Product Change Notice (PCN)

件名: M16C 7x7mm LQFP 48pin Tape & reel 包装変更のご案内

発行日: 4/22/2024

仕様相違点詳細(1)

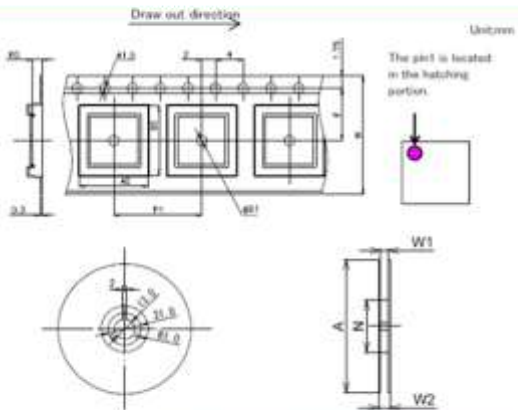
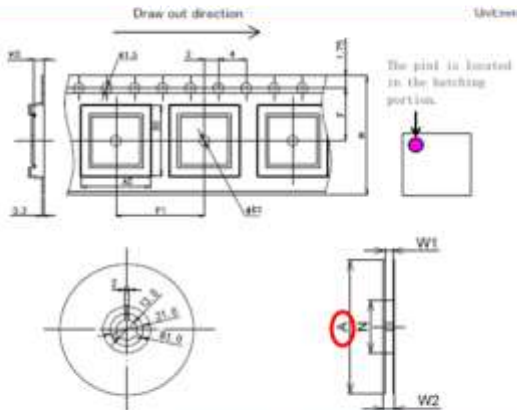
7x7mm LQFP テープ&リール包装部材の詳細比較

梱包材	項目	変更前	変更後
キャリアテープ	品名	E1612Q07RA	E1612Q07RA
	送り穴	片穴	片穴
	テープ幅	16mm	16mm
	テープ厚	0.3mm	0.3mm
	ポケットサイズ	9.5x9.5	9.5x9.5
	ポケット深さ	1.4mm	1.4mm
	ポケット間ピッチ	12mm	12mm
	材質	PS	PS
リール	リール径	254mm	330mm
	コア径	100mm	100mm
	リール幅	16mm用	16mm用
乾燥剤			
内装箱	縦	288mm	347mm
	横	273mm	368mm
	高さ	48mm	54mm

仕様相違点詳細(2)

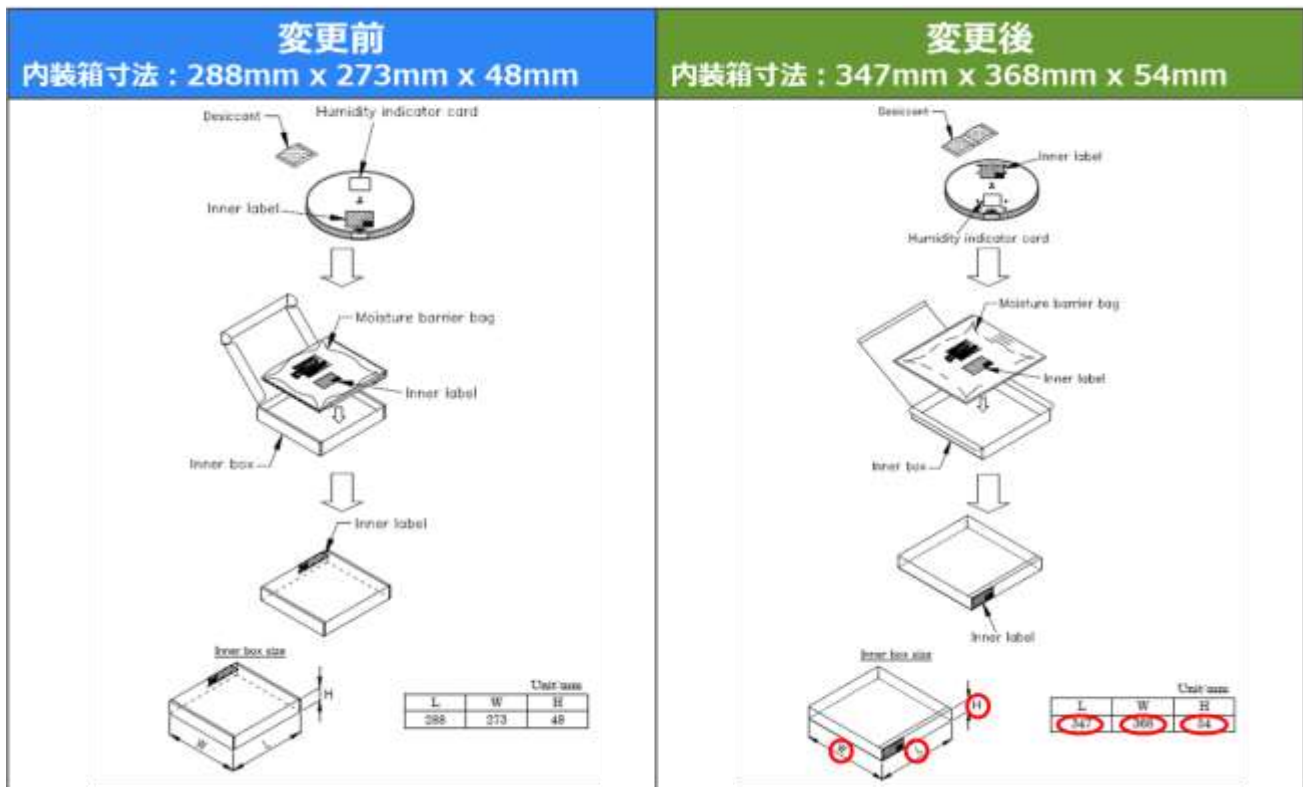
7x7mm LQFP テープ&リール包装部材の寸法比較

変更前 リール径 : φ254mm	変更後 リール径 : φ330mm																																																																								
 <p>The part is located in the hatching portion.</p>	 <p>The part is located in the hatching portion.</p>																																																																								
<table border="1"> <thead> <tr> <th colspan="2">Tape Code</th> <th>E1612Q07RA</th> </tr> </thead> <tbody> <tr> <td rowspan="7">Tape Dimensions (mm)</td> <td>W</td> <td>16.0</td> </tr> <tr> <td>PS</td> <td>12.0</td> </tr> <tr> <td>AO</td> <td>9.5</td> </tr> <tr> <td>BO</td> <td>9.5</td> </tr> <tr> <td>K0</td> <td>1.40</td> </tr> <tr> <td>F</td> <td>7.50</td> </tr> <tr> <td>D1</td> <td>1.5</td> </tr> <tr> <td rowspan="3">Reel Dimensions (mm)</td> <td>A</td> <td>254</td> </tr> <tr> <td>H</td> <td>100</td> </tr> <tr> <td>W1</td> <td>17.4</td> </tr> <tr> <td>W2</td> <td>21.4</td> </tr> <tr> <td>Maximum storage Pcs./Reel</td> <td colspan="2">1000</td> </tr> <tr> <td>Material</td> <td colspan="2">Carbon PS</td> </tr> <tr> <td>Surface resistance</td> <td colspan="2">Less than 1x10¹⁰ Ω □</td> </tr> </tbody> </table>	Tape Code		E1612Q07RA	Tape Dimensions (mm)	W	16.0	PS	12.0	AO	9.5	BO	9.5	K0	1.40	F	7.50	D1	1.5	Reel Dimensions (mm)	A	254	H	100	W1	17.4	W2	21.4	Maximum storage Pcs./Reel	1000		Material	Carbon PS		Surface resistance	Less than 1x10 ¹⁰ Ω □		<table border="1"> <thead> <tr> <th colspan="2">Tape Code</th> <th>E1612Q07RA</th> </tr> </thead> <tbody> <tr> <td rowspan="7">Tape Dimensions (mm)</td> <td>W</td> <td>16.0</td> </tr> <tr> <td>PS</td> <td>12.0</td> </tr> <tr> <td>AO</td> <td>9.5</td> </tr> <tr> <td>BO</td> <td>9.5</td> </tr> <tr> <td>K0</td> <td>1.40</td> </tr> <tr> <td>F</td> <td>7.50</td> </tr> <tr> <td>D1</td> <td>1.5</td> </tr> <tr> <td rowspan="3">Reel Dimensions (mm)</td> <td>A</td> <td>330</td> </tr> <tr> <td>H</td> <td>100</td> </tr> <tr> <td>W1</td> <td>17.4</td> </tr> <tr> <td>W2</td> <td>21.4</td> </tr> <tr> <td>Maximum storage Pcs./Reel</td> <td colspan="2">1000</td> </tr> <tr> <td>Material</td> <td colspan="2">Carbon PS</td> </tr> <tr> <td>Surface resistance</td> <td colspan="2">Less than 1x10¹⁰ Ω □</td> </tr> </tbody> </table>	Tape Code		E1612Q07RA	Tape Dimensions (mm)	W	16.0	PS	12.0	AO	9.5	BO	9.5	K0	1.40	F	7.50	D1	1.5	Reel Dimensions (mm)	A	330	H	100	W1	17.4	W2	21.4	Maximum storage Pcs./Reel	1000		Material	Carbon PS		Surface resistance	Less than 1x10 ¹⁰ Ω □
